TRANS/WP.1/2003/3/Rev.4
23 April 2004

**ПОПРАВКИ К КОНВЕНЦИЯМ 1968 ГОДА О ДОРОЖНОМ ДВИЖЕНИИ
И О ДОРОЖНЫХ ЗНАКАХ И СИГНАЛАХ И К ДОПОЛНЯЮЩИМ ИХ
ЕВРОПЕЙСКИМ СОГЛАШЕНИЯМ 1971 ГОДА И ОСУЩЕСТВЛЕНИЕ
ЭТИХ ДОКУМЕНТОВ**

Предложения по поправкам к Венской конвенции
о дорожных знаках и сигналах

Записка секретариата

G, 24^b

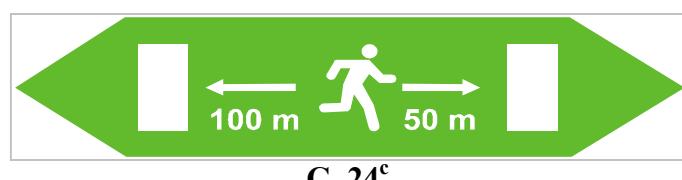
"11. Знаки, указывающие аварийные выходы

- a) Знаки G, 23^a и G, 23^b указывают месторасположение аварийных выходов.
- b) Знаки G, 24^a, G, 24^b и G, 24^c - примеры знаков, используемых для обозначения направления движения и расстояния до ближайших аварийных выходов. В туннелях они должны помещаться на расстоянии максимум 50 м друг от друга и располагаться на высоте от 1 м до 1,5 м на боковых стенах.
- c) Знаки G, 23 и G, 24 имеют зеленый фон, а обозначения, стрелки и указатели расстояний - белый или светлый цвет."

Предложение о поправке направлено на согласование знаков, указывающих на аварийные выходы, наличие которых в туннелях имеет первостепенное значение.
